ZP/3/1/2024

## Informacja o pytaniach do SWZ i udzielonych odpowiedziach

### Dotyczy: „Budowa parku sportowo-rekreacyjnego oraz budynku usługowego w Bojanie”

### PRZEKROJE KONSTRUKCYJNE NAWIERZCHNI

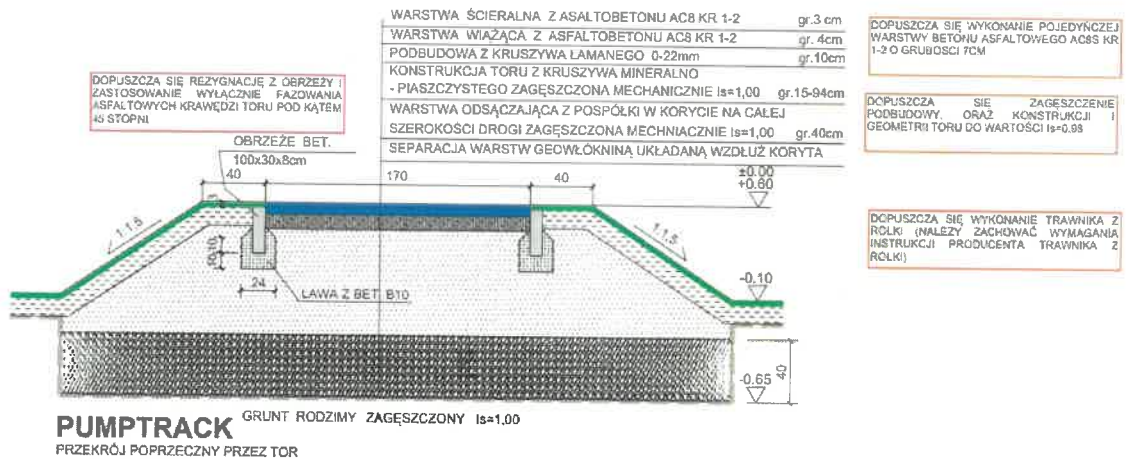
**7. Pytanie:** Prosimy o doprecyzowanie konstrukcji nawierzchni pumprucku - w przedmiarze wskazano nawierzchnię bitumiczną, w dokumentacji mowa jest o nawierzchni betonowej.

• **Odpowiedz:**
